PLAN LOCAL D'URBANISME

Commune de Furiani

Modification simplifiée n°1

1 - Notice

Figure 2 : Extrait du règlement graphique du PLU approuvé, Planche n°4. Zoom sur la zone UB

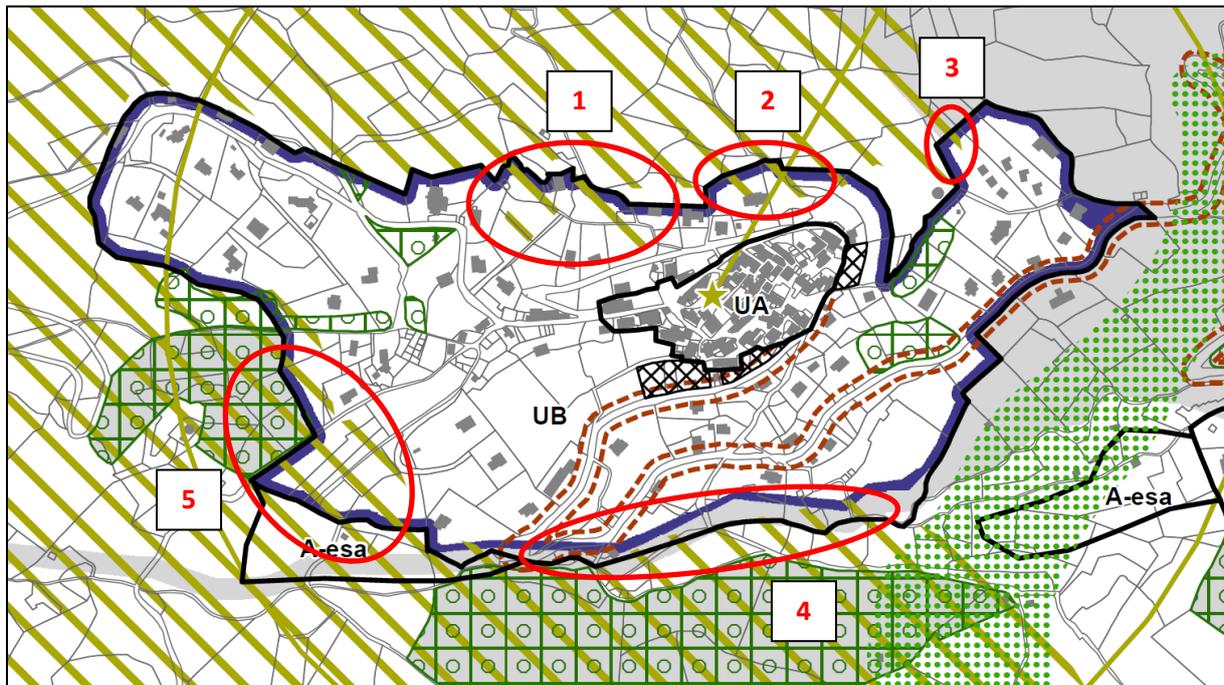
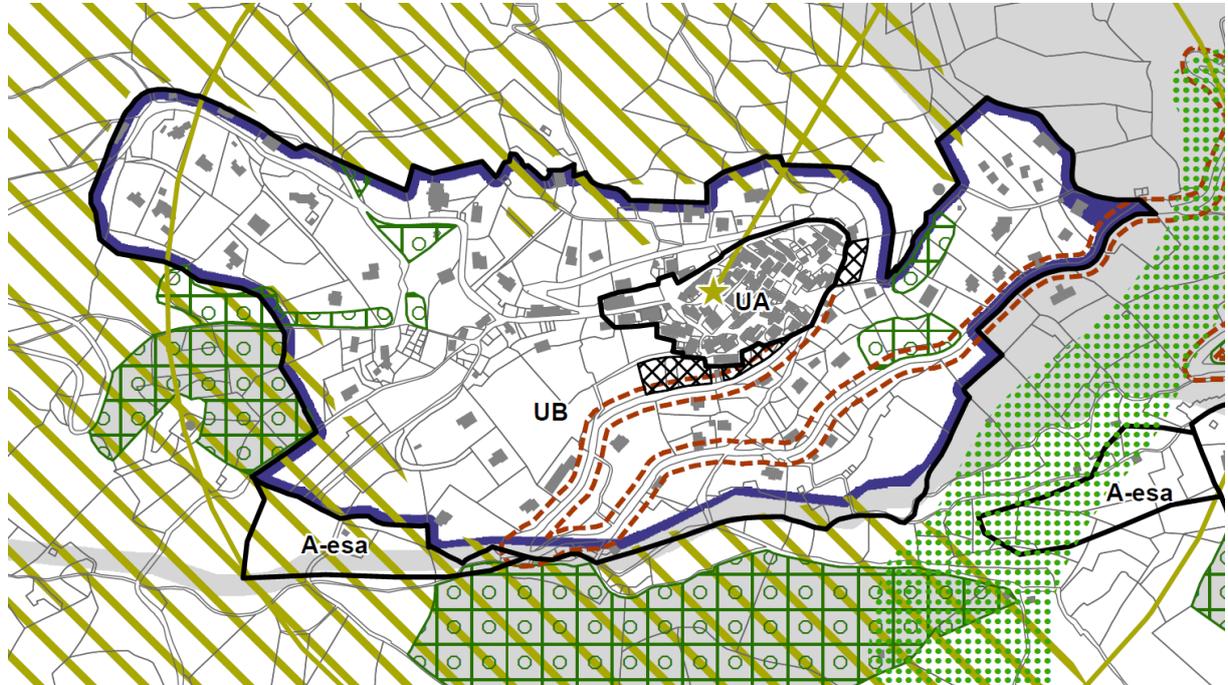
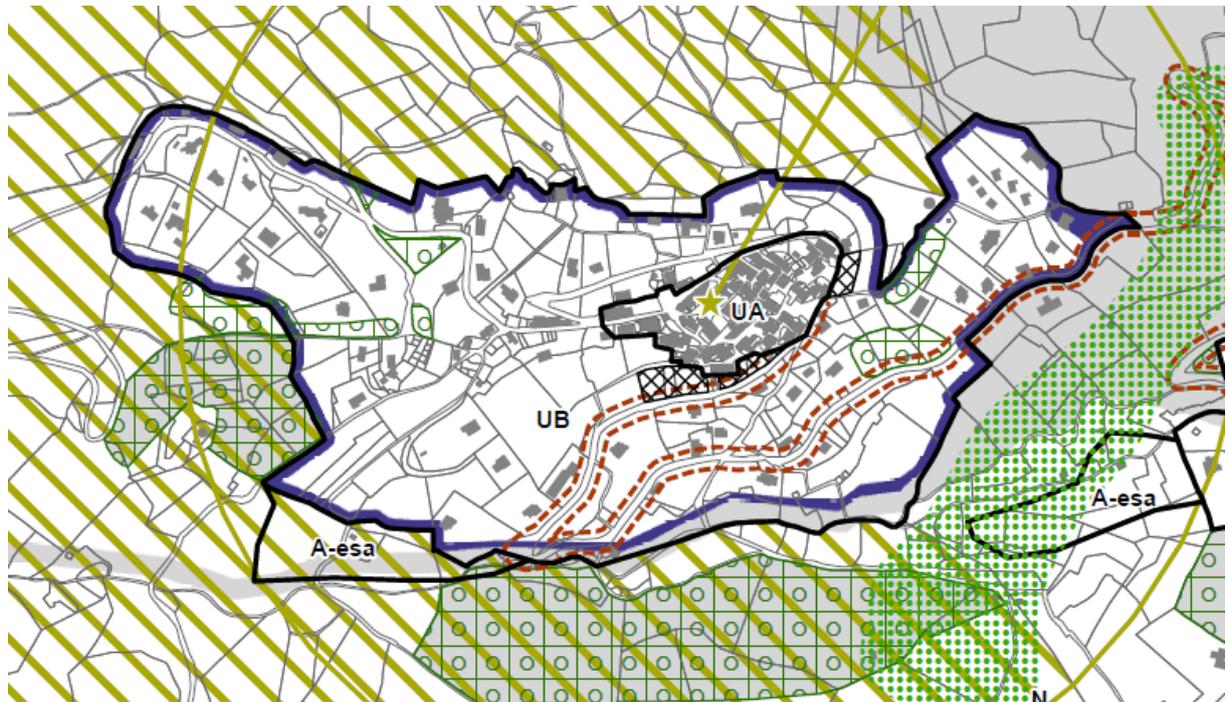
Les erreurs matérielles sont identifiées ci-dessous sur un extrait de la planche de zonage n°4 et numérotées de 1 à 5 pour en faciliter la justification :

→ La modification simplifiée n°1 prévoit de mettre en cohérence le contour de la trame hachurée verte avec les limites de la zone UB.

- > **Concernant le secteur 1 en zone UB** : il est composé de deux « langues » au niveau desquelles aucun enjeu particulier n'est attendu compte tenu de leur enclavement.
- > **Concernant les secteurs 2 et 3 en zone UB** : il s'agit de secteurs aménagés qui ne présentent aucun intérêt écologique spécifique.

- > **Concernant les secteurs 4 et 5 en zone UB** : les milieux rudéralisés ne présentent que peu d'intérêt écologique pour l'accueil et le maintien d'espèces à enjeu.
- > **Concernant enfin les secteurs 6 et 7 en zone UD, secteur UDb** : ils sont composés pour partie de parcelles bâties (maisons individuelles), d'une enclave par des jardins privatifs et des accès routiers, et d'une autre qui est déjà construite avec une citerne et ses aménagements connexes. La trame est donc sans cohérence avec l'occupation réelle des sols et leur potentiel.

Pour chacun de ces secteurs, une reprise à plus fine échelle est donc effectuée. Le contour du réservoir de biodiversité est ajusté au contour des zones urbaines. Pour chacune de ces reprises, un argumentaire écologique est apporté sur le fait que cela n'induirait aucune incidence sur la trame verte et bleue :

Figure 3 : Extrait du règlement graphique du PLU approuvé, Planche n°4. Zoom sur le secteur UDb des Collines

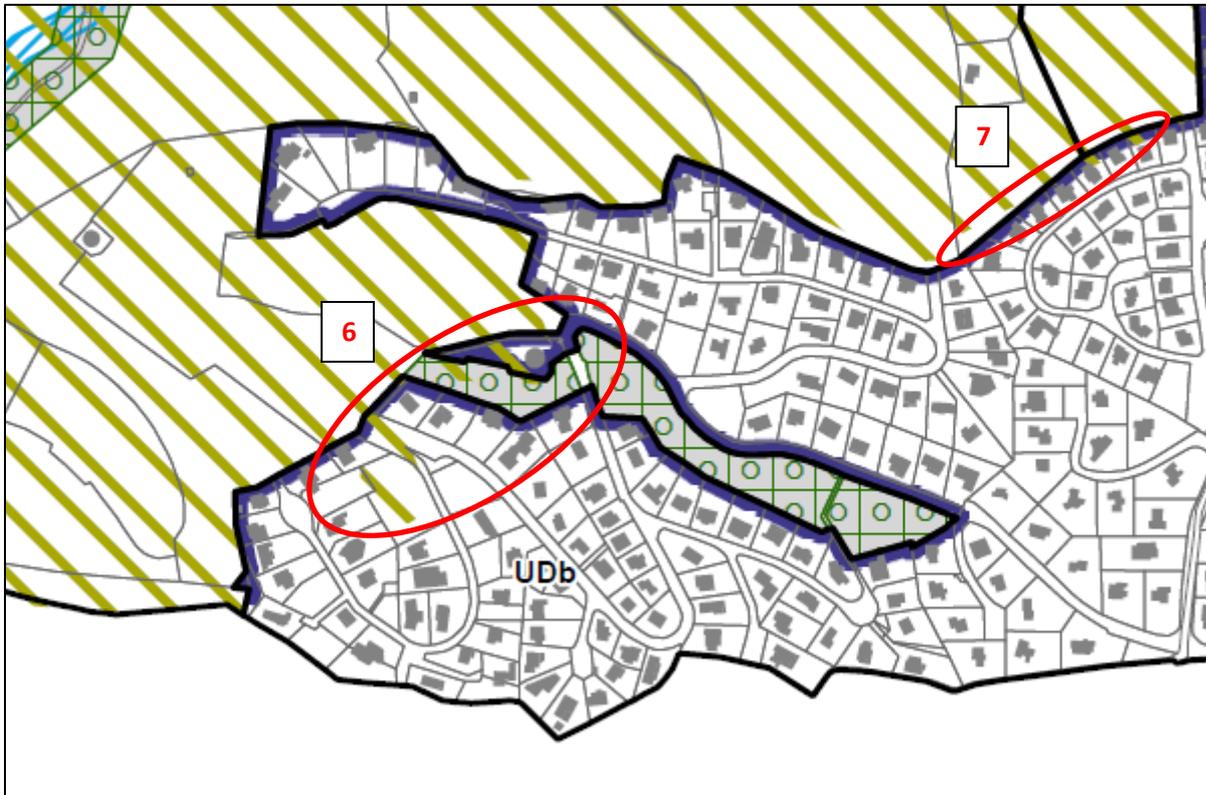
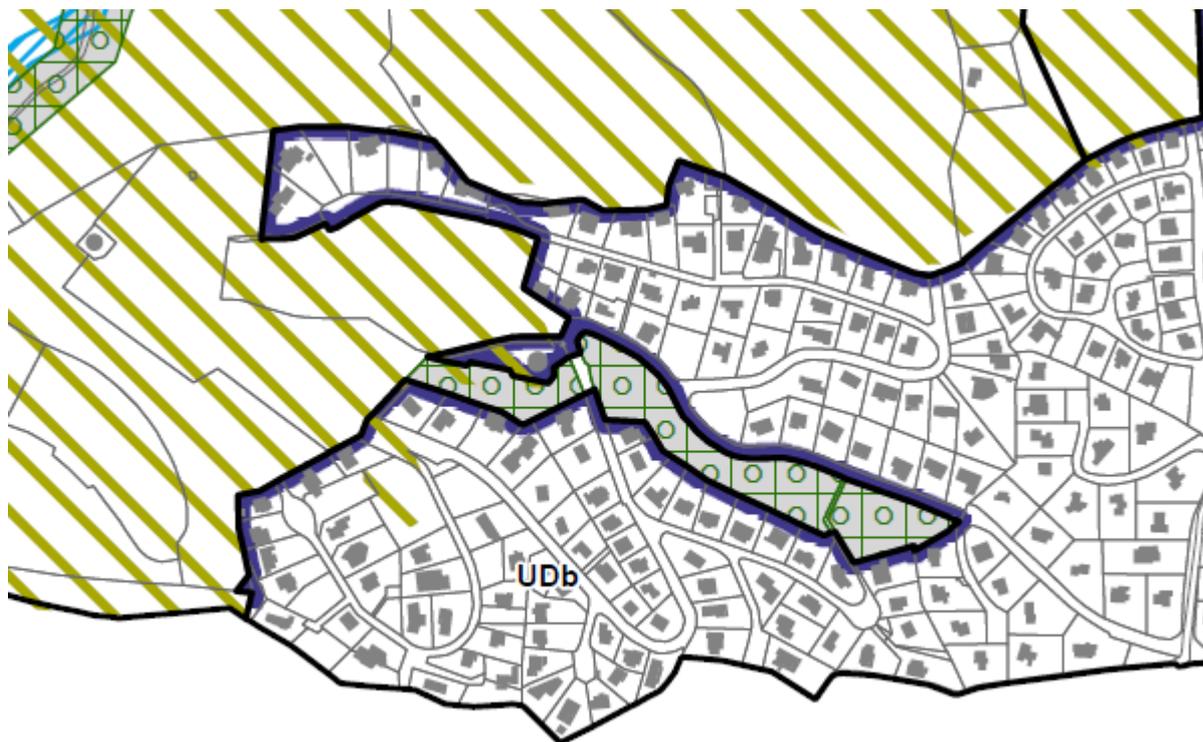
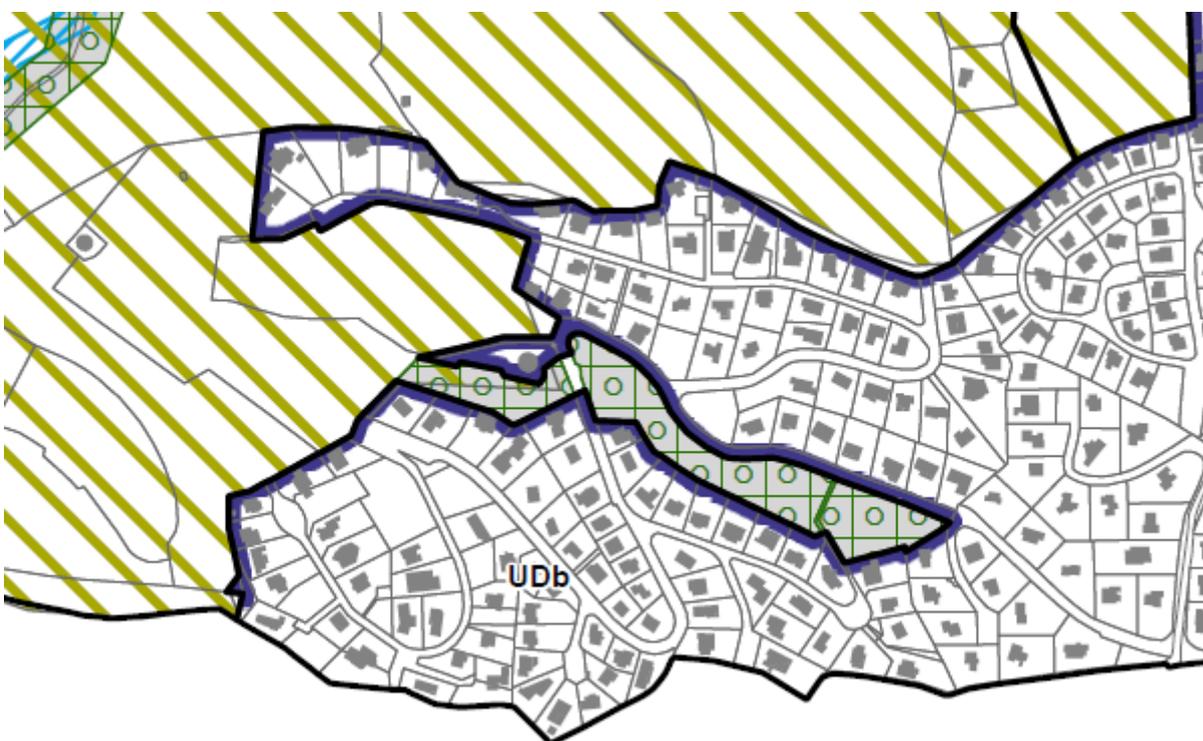
Des erreurs matérielles ont été identifiées au niveau des contours du secteur UDb des Collines. Elles sont localisées et numérotées sur l'extrait de la planche 4 du zonage :

L'on voit sur ces 2 extraits que la hachure verte « réservoir de biodiversité » vient se superposer aux zones urbaines, sans tenir compte de la réalité du site, rendant confuse l'application du règlement.

→ La modification simplifiée n°1 prévoit de mettre en cohérence le contour de la trame hachurée verte avec les limites de la zone UD, secteur UDb dans le quartier des Collines.

Figure 4 : Extrait du règlement graphique du PLU approuvé, Planche n°4. Zoom sur la zone UD, secteur UDb

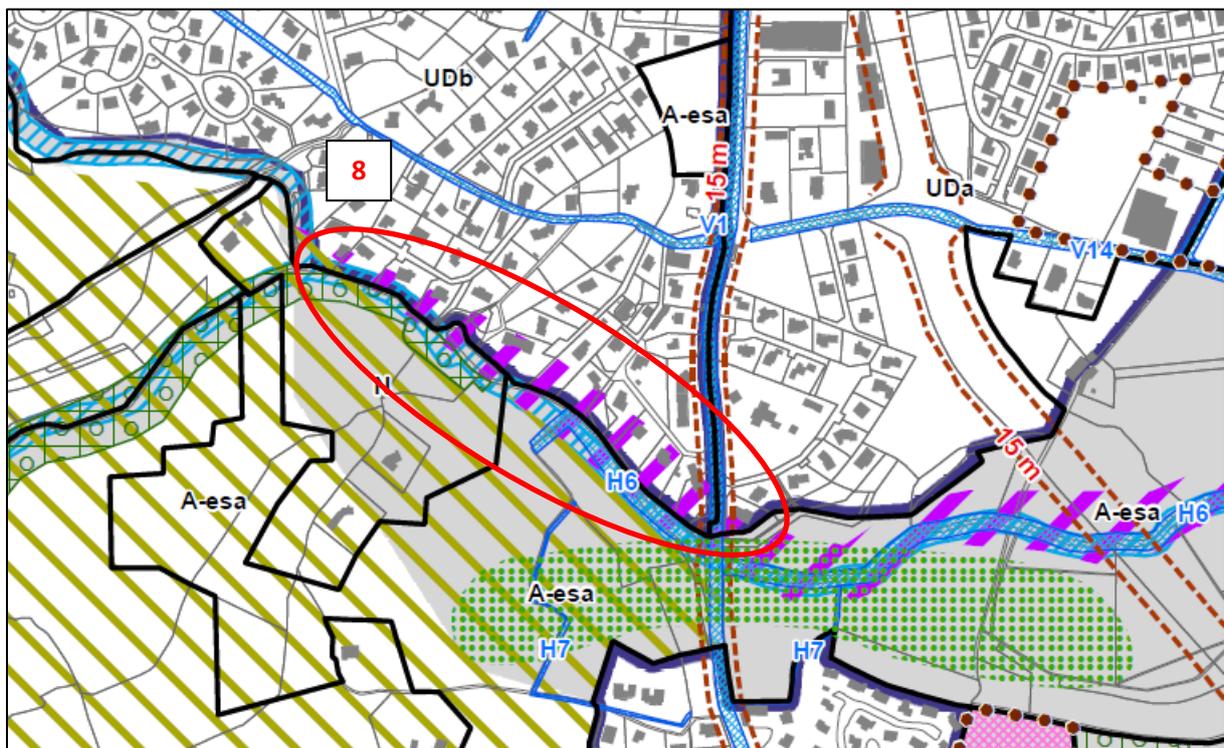
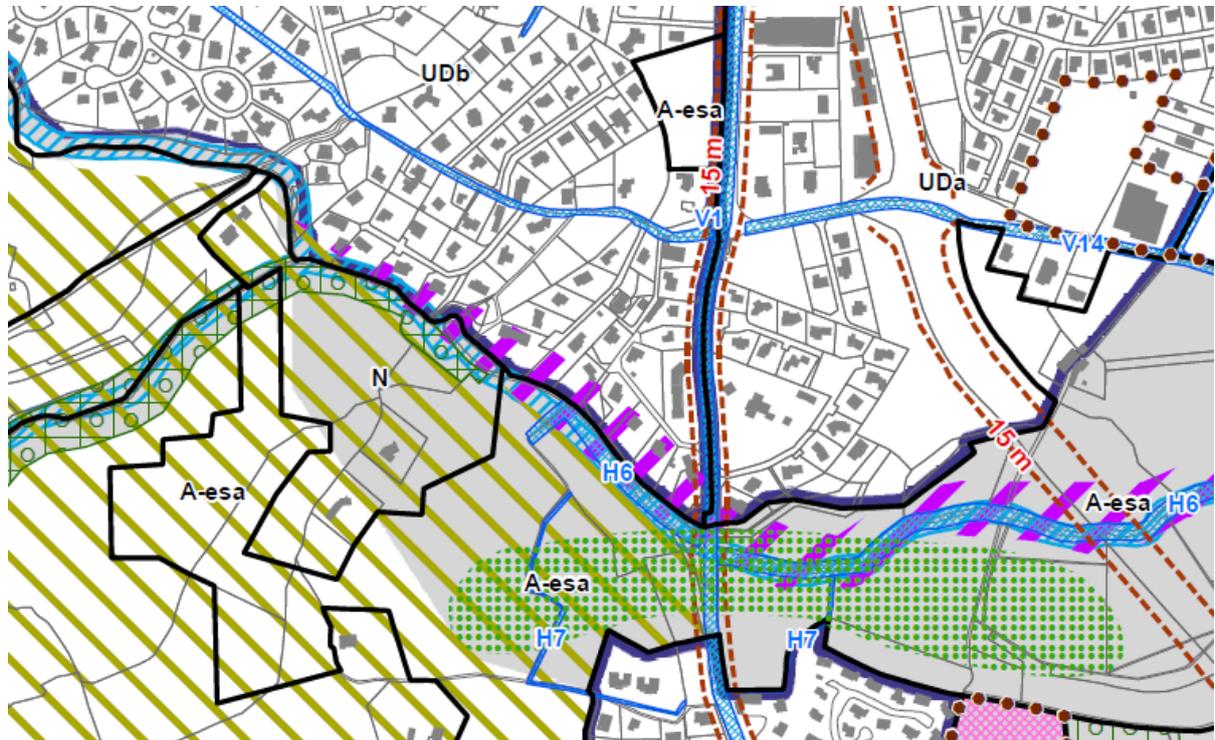
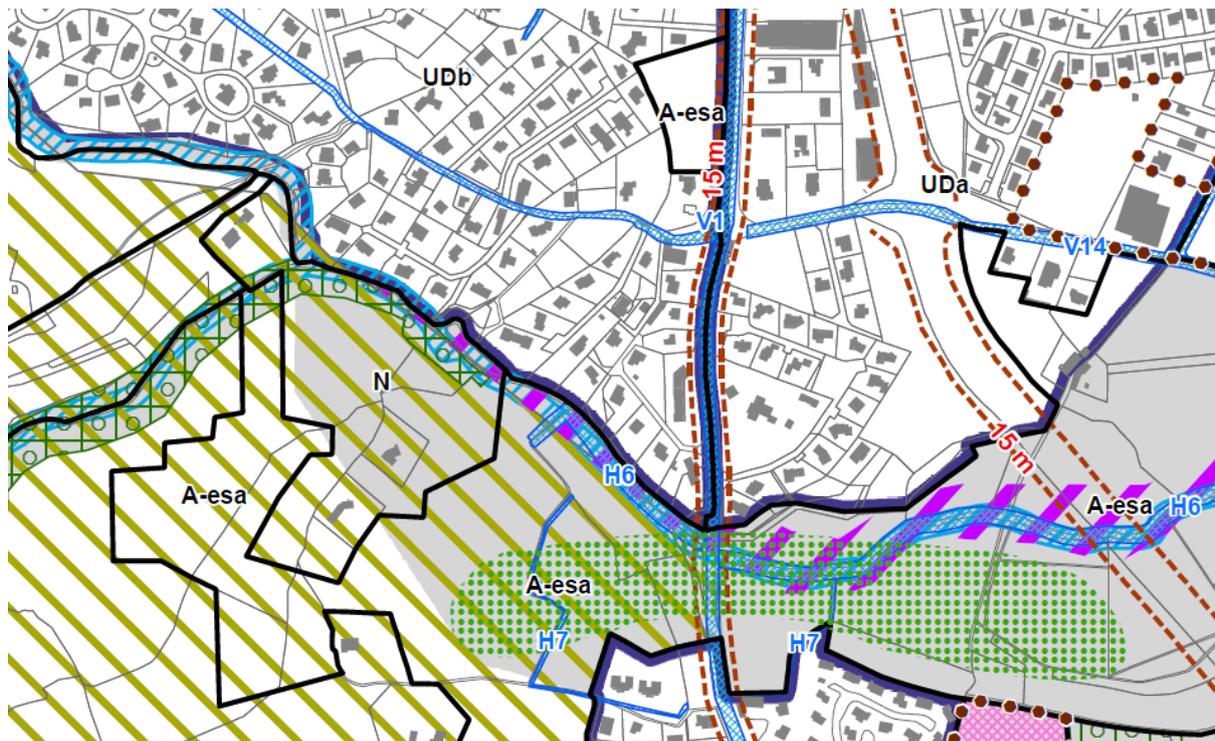
L'on voit sur cet extrait que la hachure mauve « corridor terrestre » vient se superposer à la zone urbaine, sans tenir compte de la réalité du site (tissu résidentiel, constructions existantes), rendant confuse l'application du règlement.

→ Le corridor terrestre accompagne ici un corridor aquatique (ruisseau de Santa Agata), il n'est donc pas question de le supprimer dans le cadre de la modification simplifiée n°1, mais de l'ajuster afin qu'il ne se superpose plus aux constructions et leurs proches abords aménagés.

La logique du corridor terrestre accompagnant le ruisseau de Santa Agata n'est pas remise en cause, le ruisseau et sa ripisylve participent à la trame verte et bleue.

Néanmoins, ce corridor doit être réduit dans sa largeur, puisque, par erreur, il englobe les constructions existantes, dans un tissu résidentiel constitué. Seule une bande tampon est à préserver autour du ruisseau et de sa ripisylve, excluant ainsi les habitations.

La préservation des 4m prévue au règlement (ci-dessus) n'est donc pas remise en cause par la modification simplifiée, et le corridor n'est pas mis en péril.

Figure 5 : Extrait du règlement graphique du PLU approuvé, Planche n°4. Zoom sur la zone 1AU, secteur 1AUs

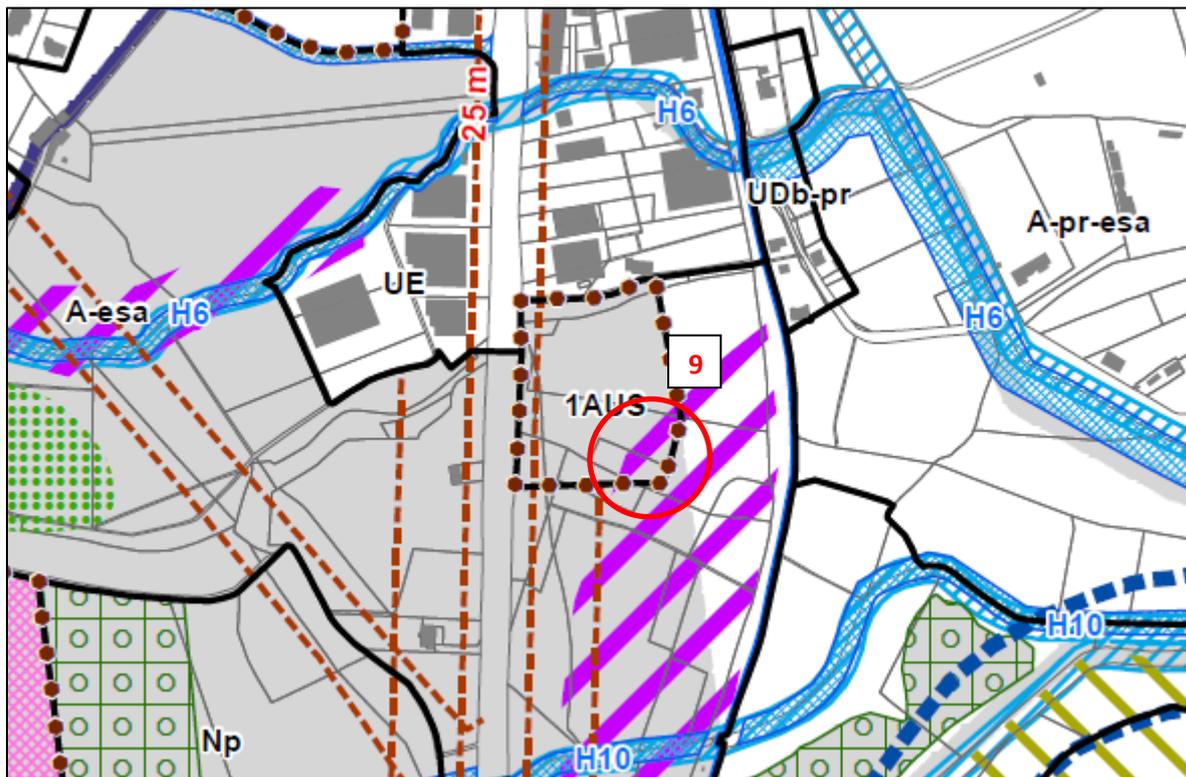
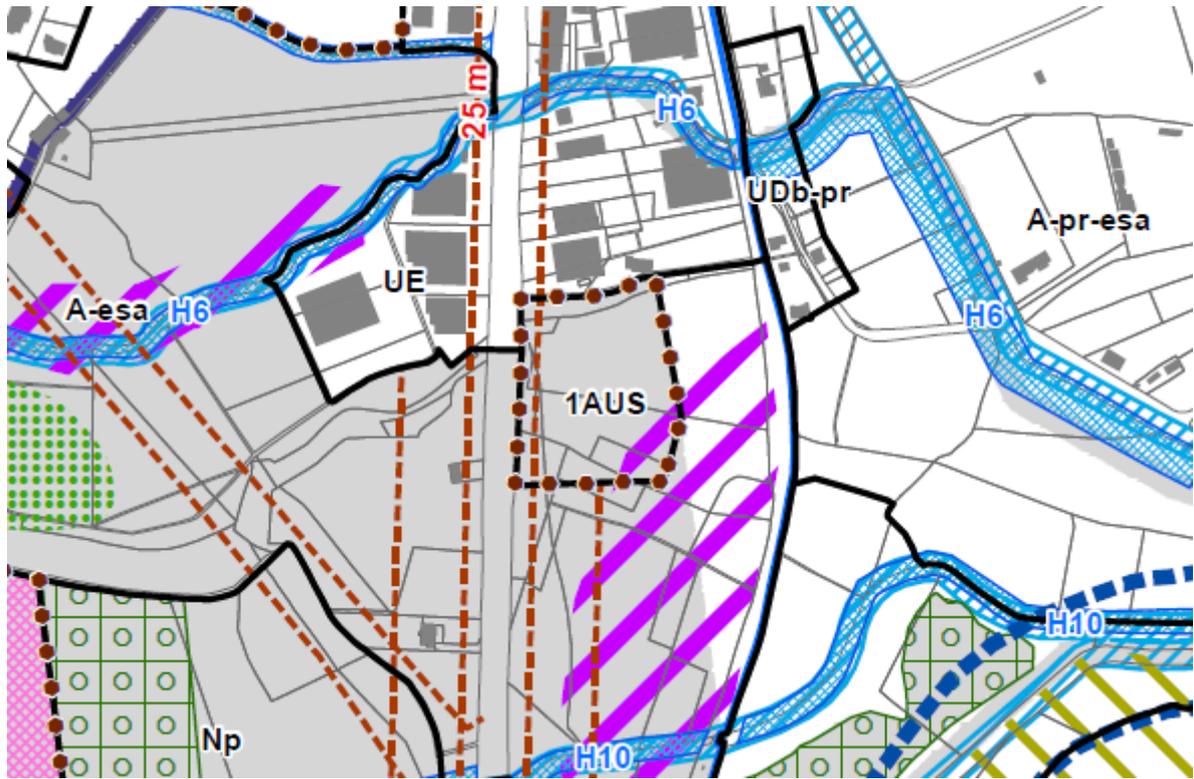
→ L'on voit sur cet extrait que la hachure mauve « corridor terrestre » vient se superposer à la zone à urbaniser 1AUs, alors que cette zone a fait l'objet d'une attention particulière dans la définition de son contour, afin de tenir compte des enjeux milieux naturels détectés lors de l'élaboration du PLU. Il s'agit ici de recalibrer le contour de la trame mauve sur le contour de la zone à urbaniser.

Ce secteur, dédié à l'accueil d'équipements d'intérêt général, communaux et intercommunaux, a fait l'objet d'une attention particulière lors de la révision générale du PLU avec des investigations naturalistes préalables à la détermination du contour de la zone. Leurs résultats ont donné lieu à une réduction considérable de la zone à urbaniser initialement pressentie dans sa partie sud, au profit de la zone agricole « A-esa », garantissant ainsi la protection des zones humides et du cortège floristique patrimonial (absence d'espèce protégée).

In fine, seuls quelques sujets floristiques isolés demeuraient présents au sud-est de la zone 1AUs retenue (cf. Evaluation environnementale, Chapitre 3.2 du Rapport de Présentation), dont l'enjeu n'était pas de nature à remettre en question l'ouverture à l'urbanisation du secteur et pour lesquelles des mesures d'atténuation ont été prévues dans le cadre de l'évaluation environnementale : tri des terres, respect du calendrier écologique, limitation des clôtures, privilégier des murs en pierres sèches, préconisations concernant les plantations paysagères.

Toutes les précautions ont donc été prise lors de la détermination du contour de la zone et de l'OAP pour que les projets d'équipements publics n'aient pas d'incidence significative sur la biodiversité. Il n'était pas prévu d'y superposer encore un corridor terrestre. Ce dernier est donc supprimé au sein de la zone.
